Baumaßnahme: Ausbau der Veloroute 1 in Altona

Teilbaumaßnahme: A12 - Reventlowstraße
von Statthalterplatz bis Agathe-Lasch-Weg

Verkehrstechnischer Erläuterungsbericht zur Schlussverschickung

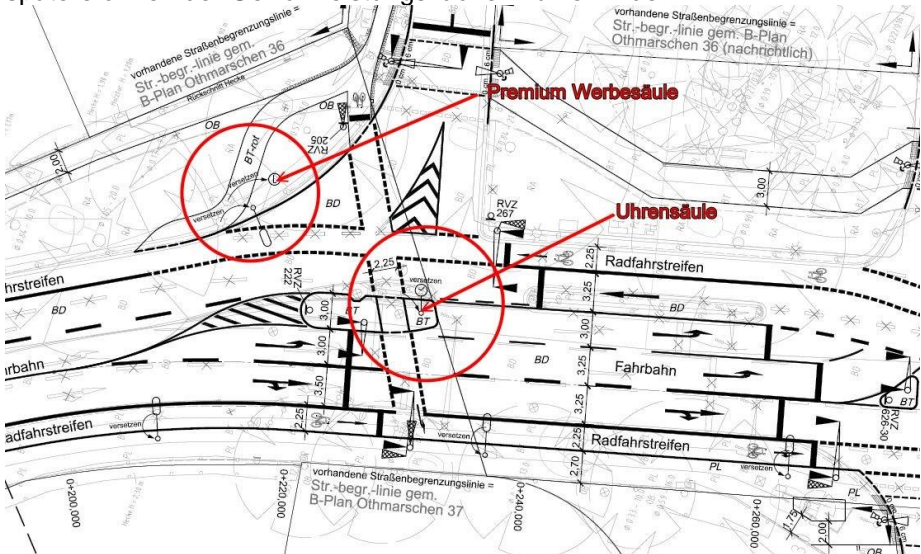
Stellungnahme	Abwägung
<ul style="list-style-type: none"> - Im nordöstlichen Bereich des Knotens Agathe-Lasch-Weg/Reventlowstraße laufen die Sperrfelder mit der 0-cm-Absenkung ineinander. Dies ist für blinde Menschen sehr verwirrend. Die Absenkungen und Sperrfelder müssen hier voneinander getrennt werden. - Aus den Plänen geht nicht hervor, ob die Querungen über die Gottorpstraße und den Roosens Weg ebenfalls barrierefrei ausgebaut werden. Dies ist in jedem Fall dringend zu empfehlen. 	<p>Der Hinweis wird berücksichtigt.</p> <p>Der Hinweis wird berücksichtigt. Die Gottorpstraße wird als Gehwegüberfahrt angebunden und erhält Richtungsfelder ohne Kontrast. Für die Straße Roosens Weg wird eine ungesicherte, getrennte Querung eingeplant.</p>
<p>44. Hamburger Landesarbeitsgemeinschaft Keine Stellungnahme erfolgt.</p>	
<p>45. Bezirks-Seniorenbeirat Keine Stellungnahme erfolgt.</p>	
<p>46. Werbeträger Ströer vom 17.09.2019 Die beiden von uns betroffenen Werbeträger (Werbesäule bei ca. 0+220 und Uhr bei ca. 0+230) können wie in der Planung versetzt werden.</p> <p>Bitte planen Sie für den Abbau der Anlagen einen Vorlauf von ca. 10 Wochen ein, da hierfür die Netzanschlüsse getrennt werden müssen. Zu den neuen Standorten sollten bestenfalls bauseits Leerrohre verlegt werden um das spätere Öffnen der Gewährleistungsflächen zu verhindern.</p> 	<p>Kenntnisnahme</p> <p>Wird in der weiteren Planung und Ausführung berücksichtigt.</p>

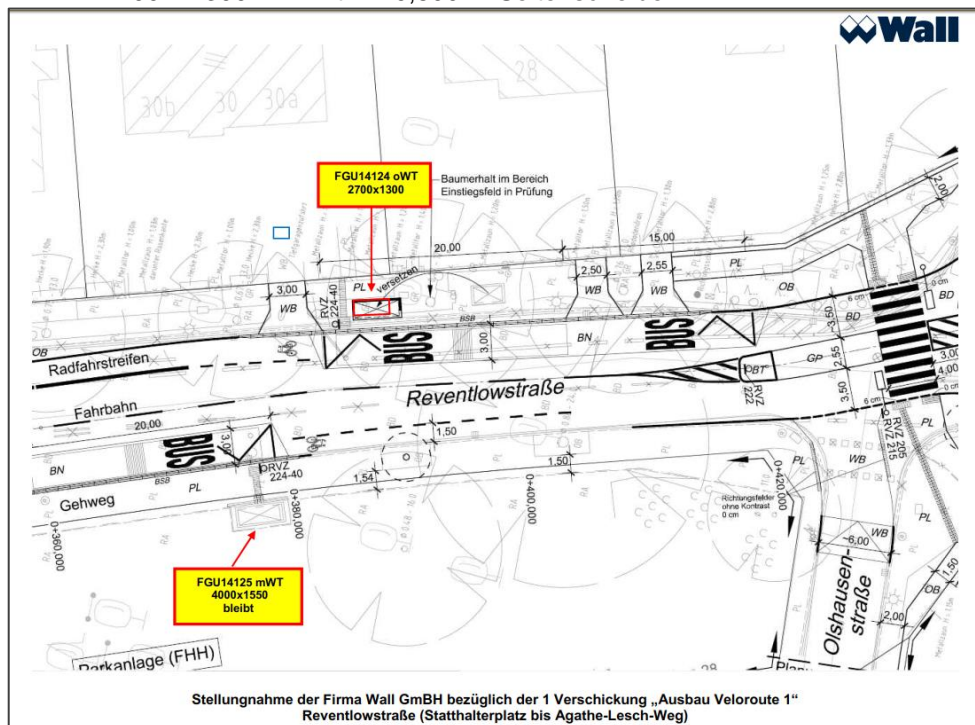
Mit einer Versetzung unseres Fahrgastunterstandes sind wir grundsätzlich einverstanden. Wir machen darauf aufmerksam, dass der von Ihnen eingeplante Standort innerhalb des Kronenbereichs liegt und es wird durch Wurzeln voraussichtlich nicht möglich sein, ein Fundament einzubringen. Grundsätzlich gilt hier laut Grünamt immer die Regel: außerhalb des Kronenbereichs.

Bitte planen Sie hier einen FGU ohne Werbeträger ein.
2700 x 1300 mm mit 2 x 0,800 m Seitenscheiben

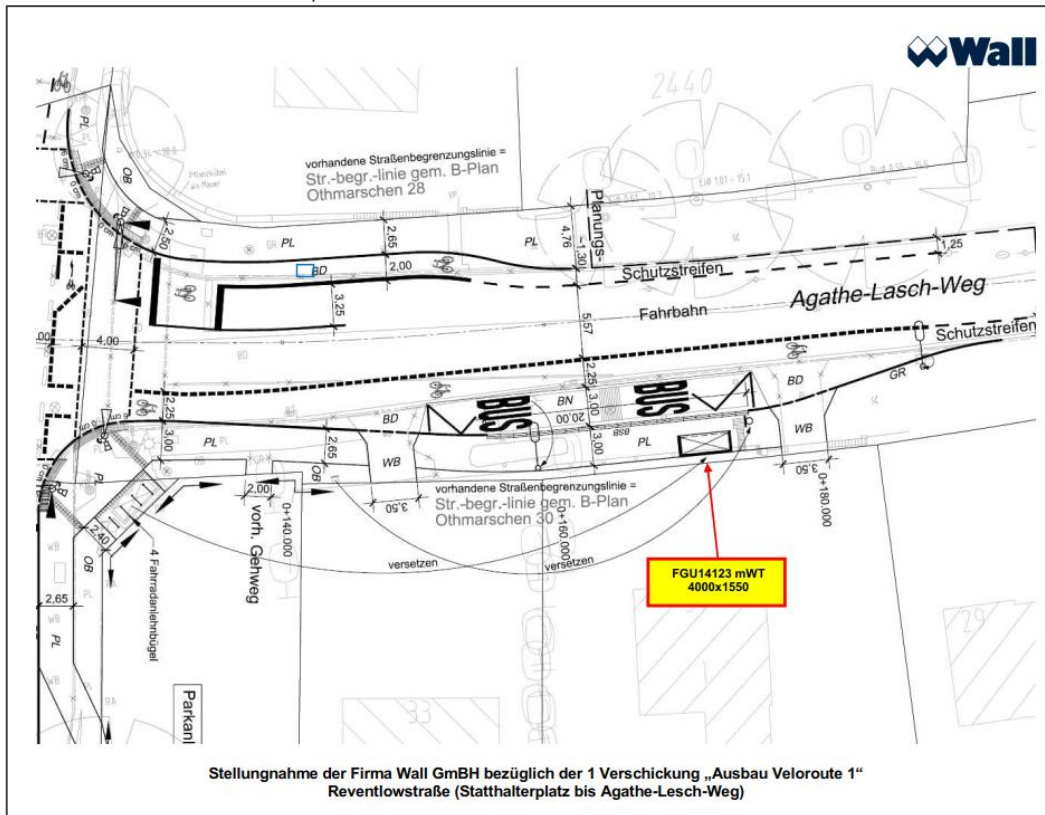
Mit der Versetzung unseres Fahrgastunterstandes zum neuen Standort sind wir einverstanden. Bitte planen Sie hier einen FGU mit Werbeträger ein.

4000 x 1550 mm mit 1 x 0,800 m Seitenscheibe

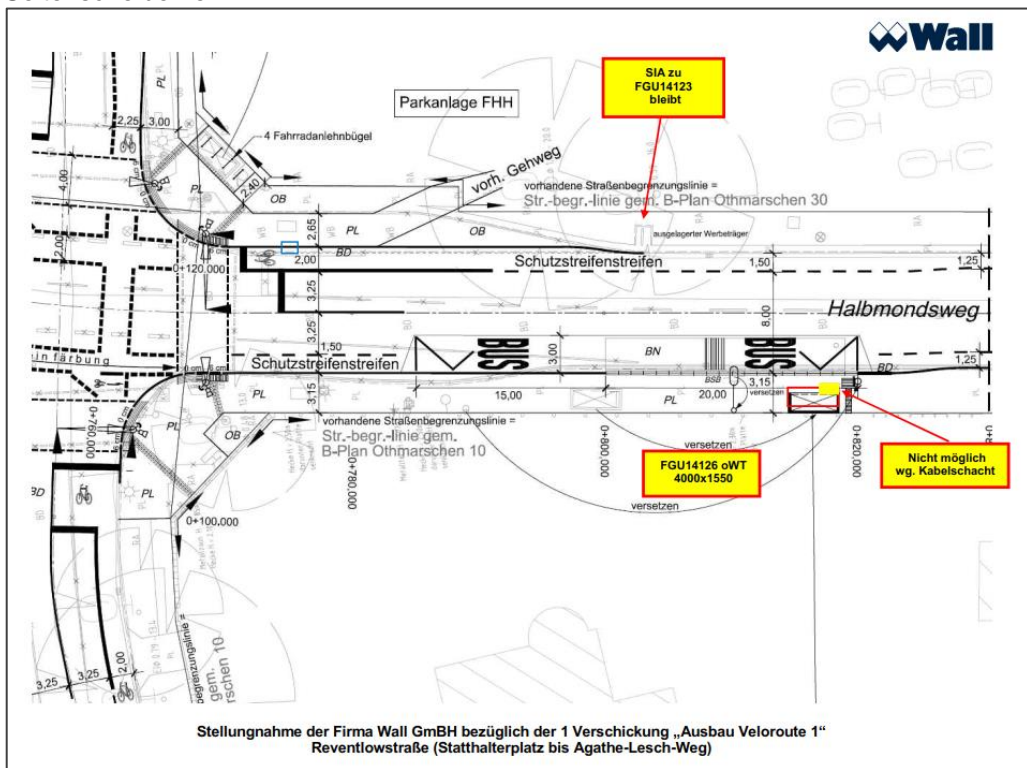
2. FGU14126_1, Hst. Reventlowstraße, Halbmondsweg, Fahrtrichtung Elbchaussee
 Mit einer Versetzung unseres Fahrgastunterstandes sind wir grundsätzlich einverstanden. Wir machen darauf aufmerksam, dass der von Ihnen geplante Standort auf Grund von Kabelschächten nicht möglich ist (s. Planausschnitt). Wir regen daher an, den Schacht zu versetzen, oder den FGU am neuen Standort einzuplanen.
 Planen Sie diesen Fahrgastunterstand bitte ohne Werbeträger 4000x1550 und 2 x 0,8 m Seitenscheiben ein
